Neue Mitte Baumheide Ergebnisdokumentation

Städtebaulich- freiraumplanerischer Realisierungswettbewerb

Niederschrift der Preisgerichtssitzung am 10.10.2018

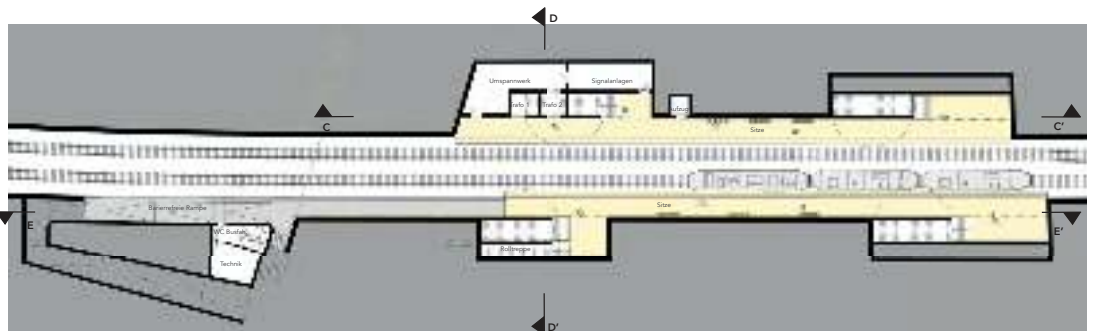
Die tragende Idee der Entwurfsverfasser ist die Schaffung einer baumgefassten, verkehrsfreien „Neuen Mitte Baumheide“ mit einer weitgehenden Platzfolge an der Straße Rabenhof im Westen und einem grünen, vielgestaltigen Freiraumrücken auf der Ostseite längs der Donauschwabenstraße. Dieses wird erreicht über die Neuplatzierung aller Stellplätze längs der Straße in Senkrechtaufstellung und das „Freiräumen“ von Einbauten, Geländeversprüngen und Mauern. Dieser konzeptionell überzeugende Ansatz schafft die Bedingungen für großzügige stadträumliche Verbindungen, die die östlichen Quartiere in Baumheide attraktiv und sinnfällig mit dem neuen zentralen Platz und der Stadtbahnhaltestelle verknüpft, die im Detail weiter zu klären sind. Insbesondere die Querung des Rabenhofes muss gestaltet werden, ebenso sollte Richtung Südosten eine direktere barrierefreie Anbindung realisiert werden.

Durch den als weiterer Bauabschnitt geplanten Abriss der bestehenden, mit dem Marktkauf verbundenen Überdachung und die nahezu vollständige Überdeckung der Stadtbahn entsteht eine neue Freiraumspanne in hoher gestalterischer Qualität und mit bestem Potential für eine attraktive Gastronomie. Der Umbau der Stadtbahnhaltestelle überzeugt: über 4 rotundenartige Öffnungen erfolgt die natürliche Belichtung. In ihnen ist auch Platz für die neuen Treppenzugänge, die oberirdischen Technikräume und einen Kiosk. Kritisch hinterfragt wird der Wegfall bzw. erforderliche Umbau der Technikräume. Dieses ließe sich mit einer Verlegung des Ausgangs vermeiden.

Die barrierefreie Erschließung ist über die offen gestaltete Rampe im Westen, die verlegte Rolltreppe, die Treppenzuwegungen und einen neuen Aufzug gesichert. Mit der vorgeschlagenen Bekleidung der Wände aus „güldenen“ Metallblechen erfährt der Bahnsteig auch atmosphärisch eine signifikante Aufwertung, die der Sorge, hier könne ein Angstraum entstehen, überzeugend entgegen wirkt.

Neben dem deutlich erkennbaren Beleuchtungskonzept ist durch die vollständige Schließung der Haltestelle auch ein Brandschutzkonzept erforderlich. Die angebotenen Bushalte- und Wartepositionen sind sinnvoll verortet. Der Wetterschutz ist leider sehr zurückhaltend gestaltet. Der relativ lange Weg zum Personal-WC von der westlichen Warteposition aus ist noch nicht optimal.

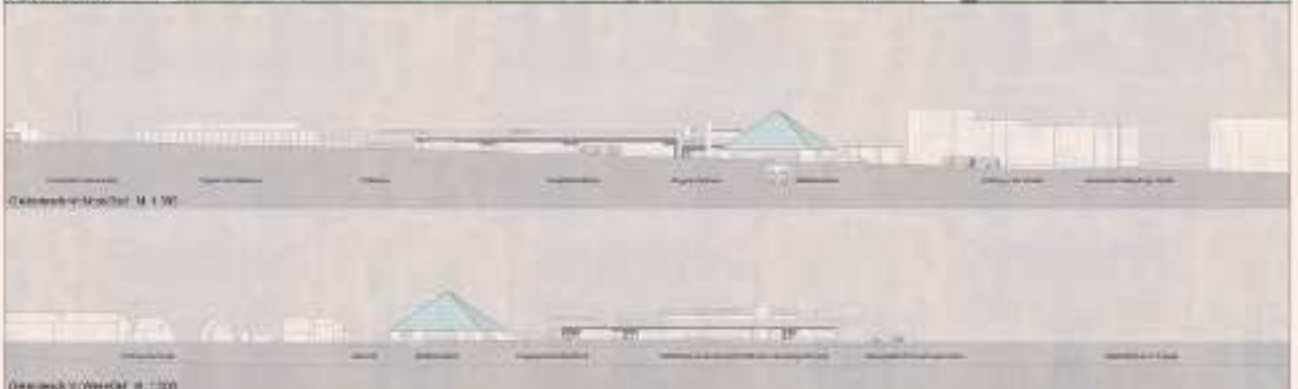
Die Verfasser schlagen einen raumbildenden und städtebaulich wirksamen Baukörper in Form einer Pyramide für die Stadtbahnhaltestelle vor. Dieser verglaste Baukörper bildet eine lichtdurchflutete Halle ab, die städtebaulich ein sichtbares Zeichen darstellt, deren Aufenthaltsqualität aber kontrovers diskutiert wird.

Der Arbeit gelingt es, die westlichen Zugänge zu konzentrieren, was zu kurzen Wegen im Haltestellenbereich führt. Dieser Ansatz wird grundsätzlich als ein interessanter Beitrag für diesen Bereich gewürdigt. Gleichwohl wird die Form der Pyramide an dieser Stelle als nicht passend und überzogen empfunden, auch weil die Pyramide als Zeichen andernorts besetzt ist. Darüber hinaus werden wenige Aussagen zur Gestaltung der Haltestelle gemacht.

Die Anordnung der Bushaltestellen direkt westlich der Pyramide wird ebenfalls als vorteilhaft gesehen, die im Detail auf Machbarkeit (Engstelle bei gleichzeitigen Bushalten) weiter untersucht werden müsste. Die Deckelung des östlichen Bereiches der Stadtbahntrasse müsste brandschutztechnisch (Rauchabzug) geprüft werden.

Bei der räumlichen Anbindung zwischen Stadtbahnhaltestelle und Freizeitzentrum sollte eine stärkere fußläufige Beziehung geschaffen werden. Die Einfassung des Freizeitzentrums mit einer Pergola wird zwar als Beitrag gewürdigt, diesen Bereich städtebaulich zu betonen, in der Umsetzung allerdings als überzogen betrachtet. Hier sollte versucht werden, dieses Ziel mit der Oberflächengestaltung zu erreichen.

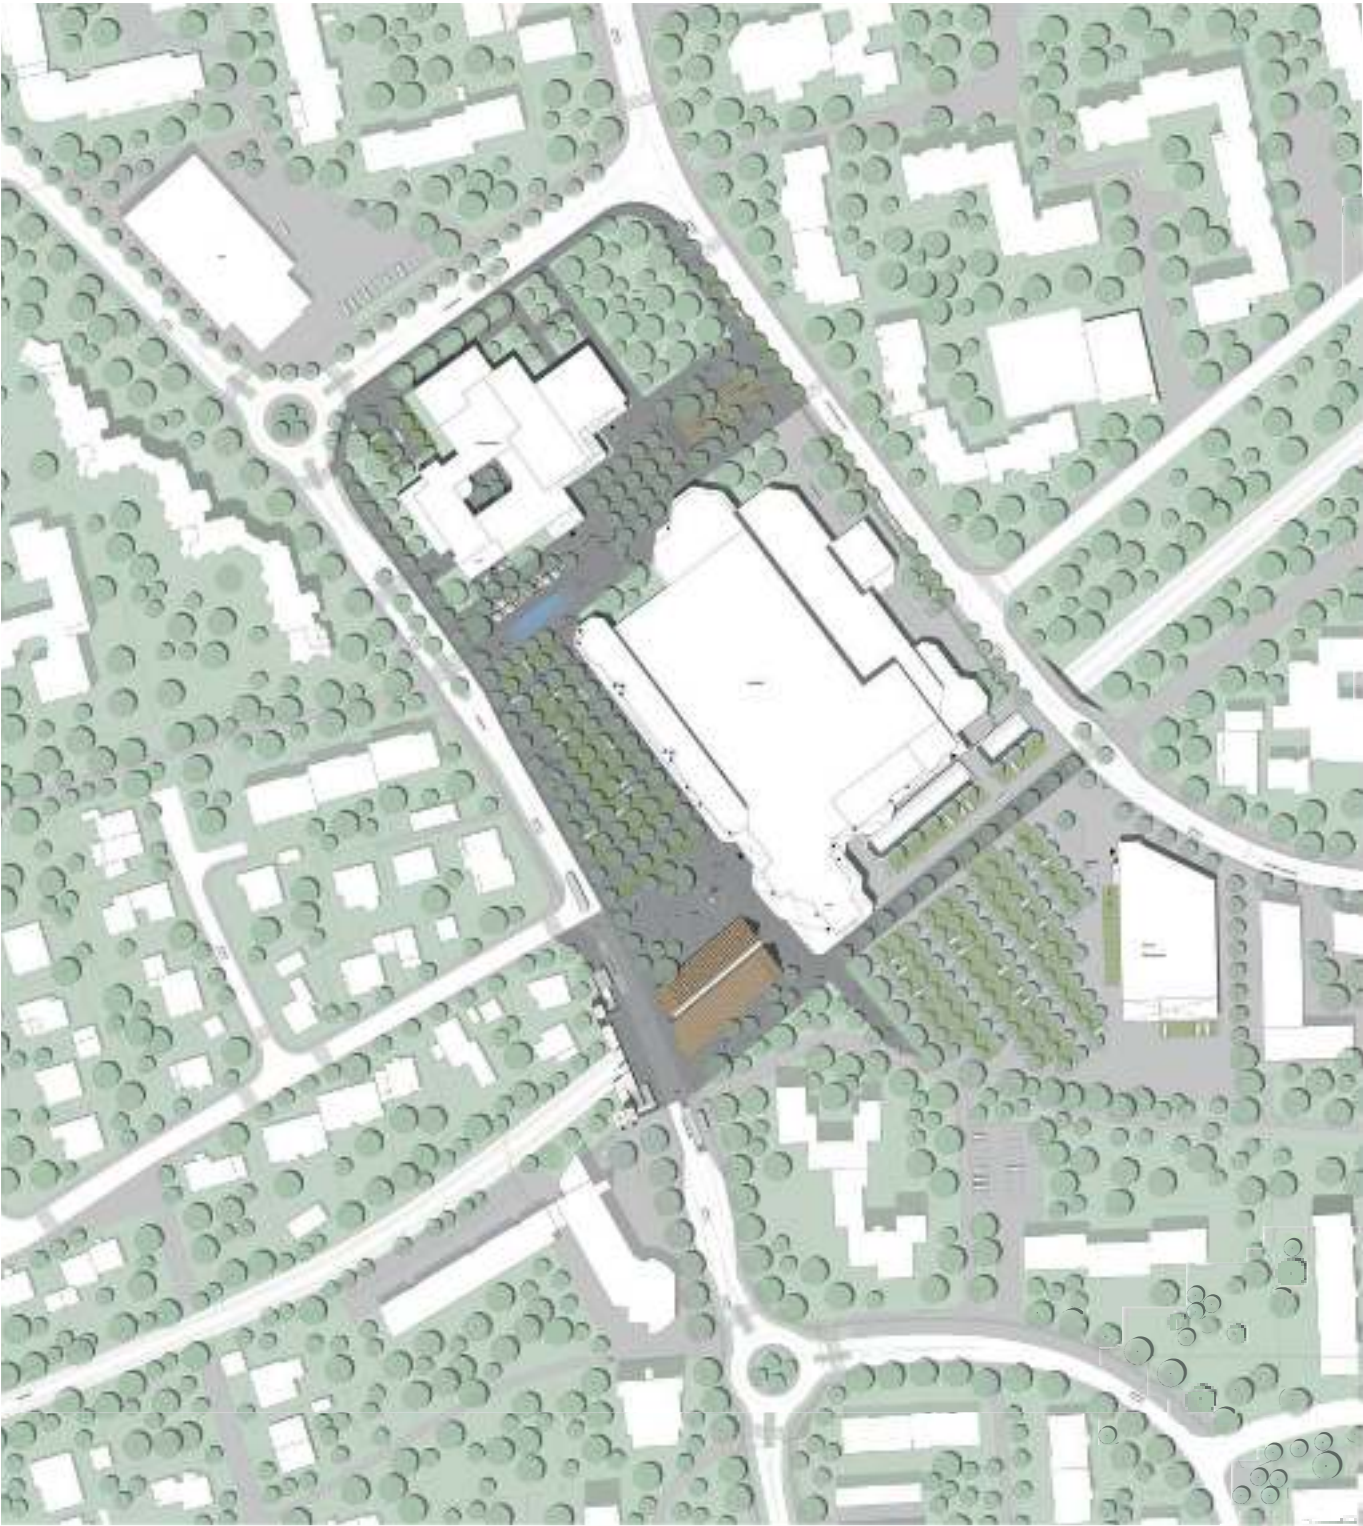
Mit einer starken architektonischen Treppenfigur in der Verknüpfung von Verkehrsinfrastruktur und Freiraum entwickeln die Verfasser für Baumheide einen prägnanten und damit identitätsbildenden neuen Ort an zentraler Stelle. Die Ausweitung dieses Bereiches mit gestalterischen Interventionen bis über die Straße Rabenhof wird ebenso begrüßt wie die guten Grünverbindungen in die umliegenden Quartiere.

Während die für das Tribünenbauwerk aufgezeigten unterschiedlichen Nutzungsszenarien für die nördliche Stufenanlage sehr überzeugend sind, wird für die Aktivitäten im südlichen Bereich ein Konflikt mit der angrenzenden Wohnbebauung befürchtet.

Dazu in einem gewissen Widerspruch steht der Vorschlag auf eine einheitliche Asphaltdecke, ein Belag, der sowohl für sinnvolle Teilentsiegelungen als auch für spätere Reparaturen und Einbauten unbefriedigend bleibt.

Für die Ausgestaltung der eigentlichen Stadtbahnhaltestelle vermisst die Jury ein Beleuchtungs- oder Belichtungskonzept, denn die dargestellte sakral – düstere Atmosphäre beantwortet das im Vorfeld des Wettbewerbes für diese Anlage formulierte Bedürfnis nach mehr Transparenz, Helligkeit und Sicherheit nur unzureichend.

Die Ausdehnung der Stufenanlage führt zum Wegfall der mittleren Stadtbahnaufgänge sowie der Anlage der Aufzüge im Westen und damit zu längeren Wegebeziehungen für die Fahrgäste.

Geländeschnitt AA M1:500

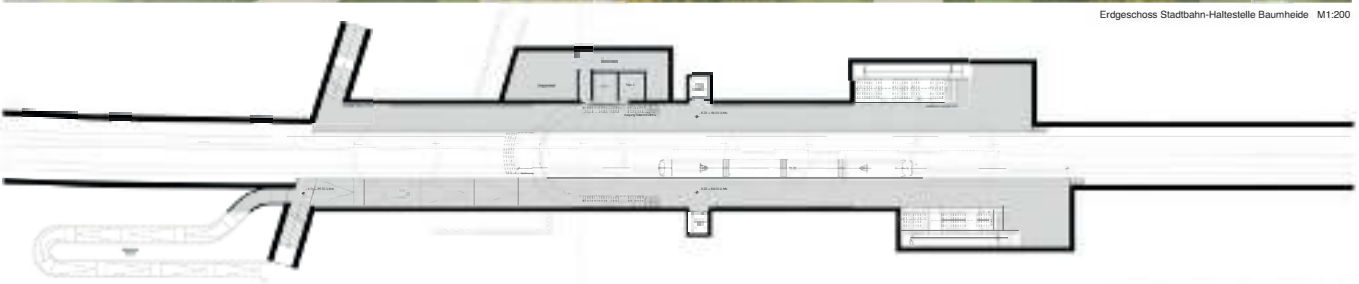
Mit der Stadtloggia entlang des Rabenhofes wollen die Verfasser einen Platzraum ausbilden, in dessen von der rechtwinklig auflaufenden Ost-West-Allee gebildeten Winkel, ein kreisrundes Auge den Blick in die Tiefe der Stadtbahn öffnet.

Die raumbildende Qualität wird kontrovers diskutiert; einerseits schafft eine solche Pergola eben gerade keine Raumkante, andererseits erscheint das Bauwerk in Gänze unmaßstäblich – die in den Erläuterungen beschriebene Bündelung von „Menschen und Ereignissen“ gelingt so nicht.

Die Haltestelle wird im westlichen Bereich bis auf das „Auge“ geschlossen, im Osten verbleibt überwiegend der offene Trog, eingebettet in den um den Marktkauf hierarchielos umlaufenden Platzteppich, die mit dem Belag verbundene Wertigkeit ergießt sich bis vor den Getränkemarkt. Das „Auge“ wird als Figur etwas zwanghaft in Pavillons, Sitzmöbel, Wassersprudel übersetzt, die Geste der Sitzstufentreppe im Süden ist dysfunktional.

Der zusätzlich vorgeschlagene Aufzug auf der Südseite hätte den Verzicht auf die unglücklich geführte Bestandsrampe auf der Westseite der Straße Rabenhof ermöglicht. Die Treppe im Auge scheint zu schmal (zudem könnte durch ihre Lage die Revision des Trafos im Technikbereich schwierig sein), der Aufgang nach Norden ist wegen des abgesenkten Bahnsteigs nicht lang genug. Aussagen zur Materialität und Innengestaltung der Haltestelle werden vermisst. Im Platz selber finden sich kleine Intarsien, hier können einige Pkw parken, konsequenterweise nicht mehr im heutigen Umfang. Eine Baumreihe vor der Fassade kaschiert die abgetreppten Zugangssituationen in den Marktkauf-Komplex.

Beide Fahrtrichtungen der Buslinien halten an der Stadtloggia und haben dort ihren Pausenbereich mit der erforderlichen Infrastruktur. Die einseitige Anlage erzeugt unnötige Schleifen für die Busse und ist auch für die Nutzer nur schwer nachvollziehbar.
